MODIFICACIÓ NÚM. 38 DEL PLA GENERAL D'ORDENACIÓ DE LA SEU D'URGELL.

Text refós que conté les observacions del Departament de Cultura de la Generalitat de Catalunya i de l'acord de la Comissió Territorial d'Urbanisme de l'Alt Pirineu de 7/07/2023

SITUACIÓ: Zones qualificades amb la clau 4a

REDACTOR: Miquel Duelo Nebot, arquitecte

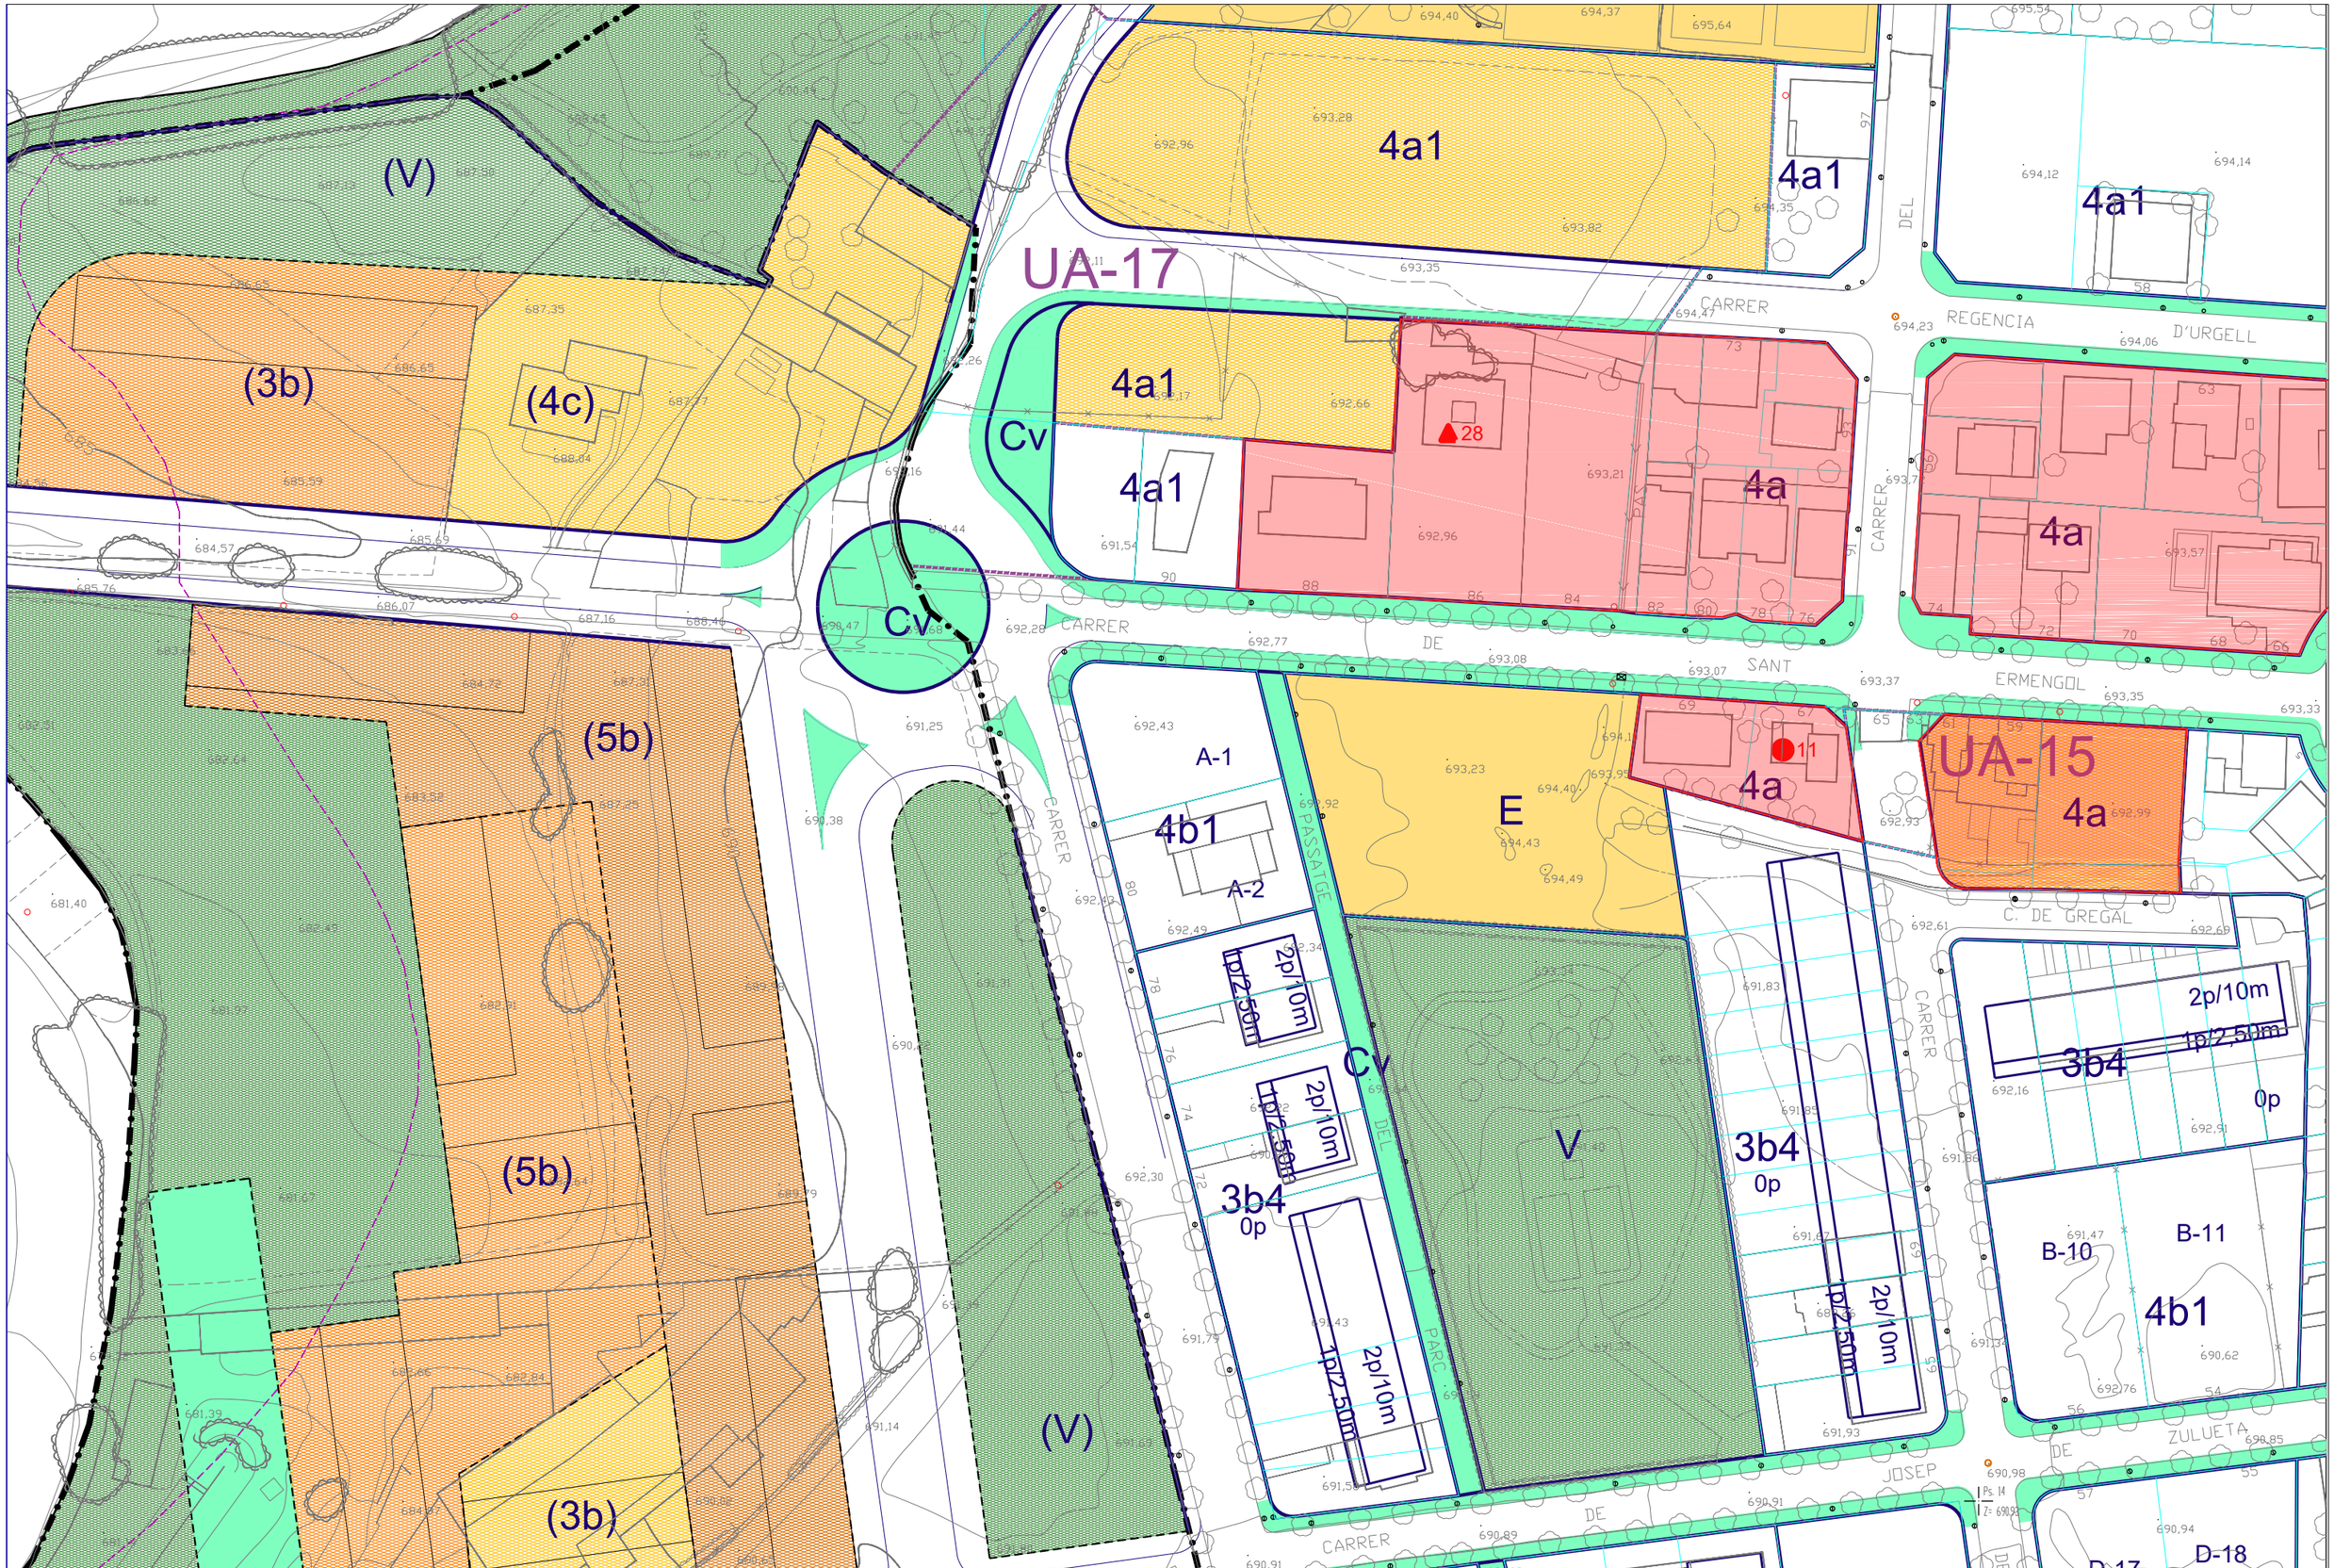
S'eliminen les línies de gàlib en els següents plànols del PGOU: (Els plànols es reprodueixen a la mateixa escala del PGOU, però només amb la part afectada per la modificació)

- I-1.- Plànol informatiu destacant totes les zones qualificades 4a. sobre plànol del PGOU "4. Qualificació i gestió del sòl" a escala 1/3000.
- I-2, I-3, I-4. Plànols de la sèrie 1/1000 del PGOU, concretament reproduïm els fulls 5.05; 5.08; 5.12; 5.13; 5.14 i 5.16 que són tots els full on apareixen les zones 4a de la Seu d'Urgell.

El present text refós conté els plànols d'ordenació modificats, eliminant els gàlibs de separació per les claus 4a i 4a1.
